ГОСТ 2477— 2014

НЕФТЬ И НЕФТЕПРОДУКТЫ

Метод определения содержания воды

Изменение № 2 ГОСТ 2477—2014 Нефть и нефтепродукты. Метод определения содержания воды

Рисунок 1 — Прецизионность метода определения воды в нефти в пределах от 0,0 % до 0,1 %

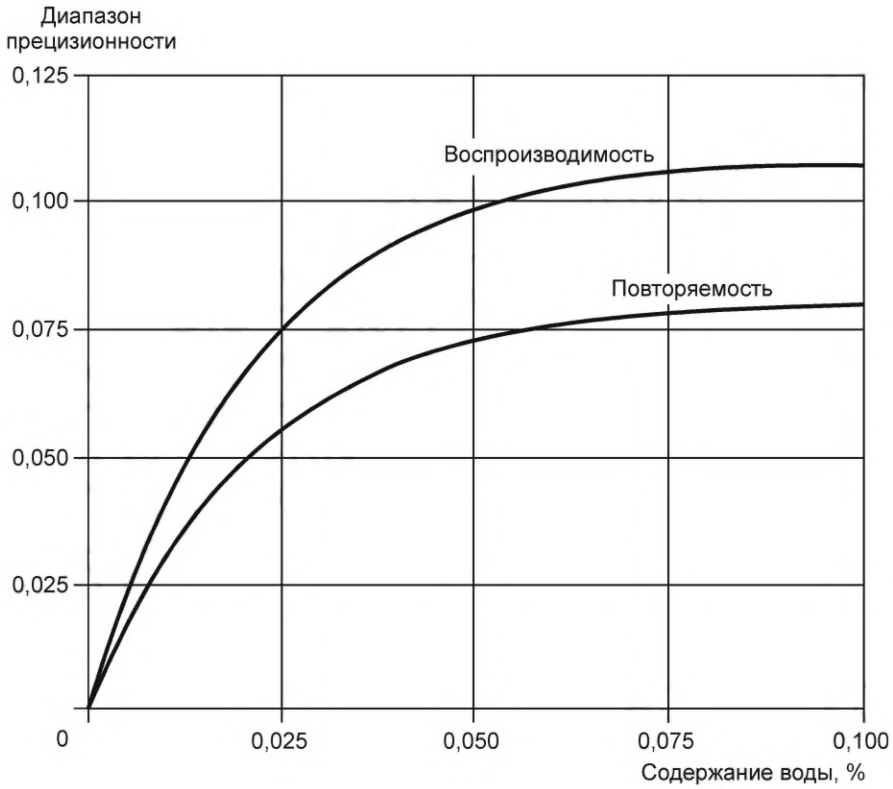
рисунок 1. Наименование. Заменить слова: «в пределах от 0,0 % до 0,1 %» на «для диапазона содержания воды от 0,0 % до 0,1 %»; заменить слова: «Диапазон прецизионности» на «Прецизионность, %».
